Mission régionale d'autorité environnementale

**Avis de la Mission régionale d'autorité environnementale
de la région Nouvelle-Aquitaine sur la révision allégée n°2
du plan local d'urbanisme intercommunal (PLUi)
de la communauté de communes Lot-et-Tolzac (47)**

n°MRAe 2021ANA89

Figure 3 : Présentation du projet (Source : annexe étude article L111-6 du Code de l'urbanisme)

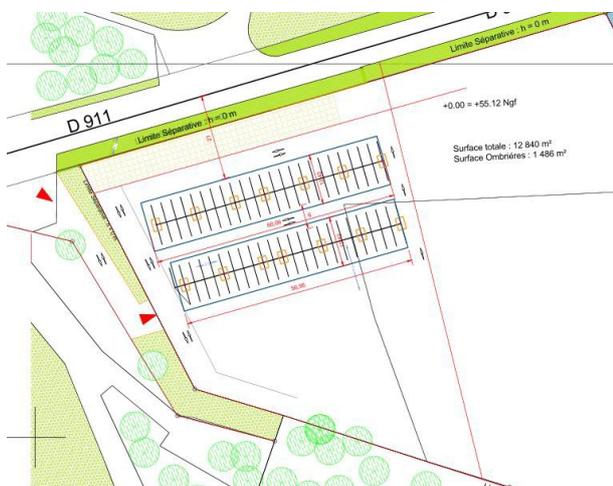
La révision allégée n°2 du PLUi prévoit, sur une parcelle agricole, la création d'un parking avec ombrières accueillant des panneaux photovoltaïques au niveau du musée des Pompiers, desservis par la RD 911. Dans une orientation d'aménagement et de programmation (OAP), il est prévu la création d'une haie pour réduire la visibilité de l'ombrière depuis la RD 911. De plus, l'article L111-6 du Code de l'urbanisme prévoyant une bande d'inconstructibilité de 75 mètres de part et d'autres de la RD911, axe classé à grande circulation (trafic moyen journalier d'environ 7 100 Véhicules Légers et 1 100 Poids Lourds par jour), la révision allégée prévoit également de réduire la marge de recul d'inconstructibilité à 20 mètres de l'axe de la RD911.

La MRAe relève que le dossier n'explique pas le besoin de la collectivité pour cet équipement et n'évoque aucune solution alternative à cet aménagement, notamment pour éviter la consommation d'un espace agricole, éviter de réduire la marge de recul par rapport à l'axe de la RD911 et justifier ainsi d'un projet de moindre impact environnemental.

La MRAe recommande de justifier le besoin en équipement public (parking) et collectif (panneaux photovoltaïques) mobilisant des terres agricoles et réduisant les marges de recul de la RD 911 au regard de solutions alternatives de moindre impact.
